GEMEINDERAT

Geschäft 4313G

Umsetzung Verkehrssituation Kreuzung Fabrikstrasse / Lettenweg (Betreffend Postulat Henry Vogt, SVP-Fraktion, Geschäft 4313)

Bericht an den Einwohnerrat vom 25. Oktober 2023

Abb. 2: Variante C 31.10.2019

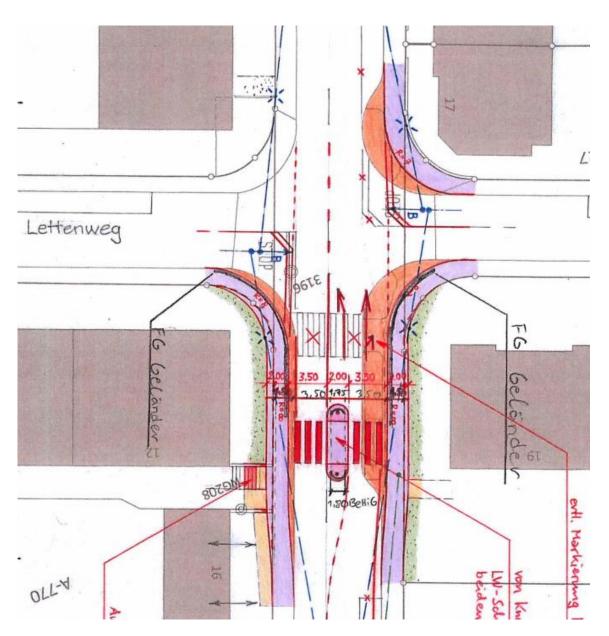
Die beschriebene Minimalvariante (ohne Landerwerb) sehen wir kritisch. Wir erachten es als wenig zielführend, wenn die Gehbereiche so schmal gehalten würden, und die Breite dann noch von Geländern verschmälert würde. Insgesamt würde von den 1.50 m nur noch etwa 1.10 m nutzbar bleiben. Diese Breiten sind aus unserer Sicht für einen solch wichtigen Schulwegübergang zu schmal. Sollte das Projekt an die Hand genommen werden, sind Normmasse anzustreben (dies gilt auch für die Fahrbahnbreite von 3.50 m). Zu den Geländern: Diese können die Fussgänger auf den FGS leiten, bieten auch immer wieder Gelegenheit um diese mit Plakaten zu behängen, was wiederum die sicherheitsrelevanten Sichtweiten in gefährlicher Art einschränken können. Es wäre in der Zuständigkeit der Gemeinde, ein Plakatieren zu verbieten und das Verbot durchzusetzen. Seitens Kanton werden solche Geländer eigentlich kaum mehr erstellt.

Bei den Feldaufnahmen wurde festgestellt, dass (auch ohne Landerwerb) die drei den Strassenraum begleitenden Bäume für eine allfällige Mittelinsel gefällt werden müssten (siehe folgende Fotos):

Die drei Birken in den beiden Grünrabatten (Abbildungen 3 und 4) neben der Einmündung des Lettenwegs von Seiten Schule würden den Mittelinseln zum Opfer fallen.

Aufgrund der obenstehenden Erkenntnisse hat sich der Gemeinderat entschieden, das Geschäft dem Einwohnerrat erneut vorzulegen. Er appelliert an den Einwohnerrat, aufgrund der Aufweitung der Strasse, der Landerwerbsverhandlungen und des Fällens der Bäume die Variante der Mittelinsel noch einmal zu überdenken.

1. Die Ausführung der Mittelinsel wird aufgrund der erwähnten Hindernisse wie Landerwerbsverhandlungen und wegen des Wegfallens von drei Bäumen verworfen.
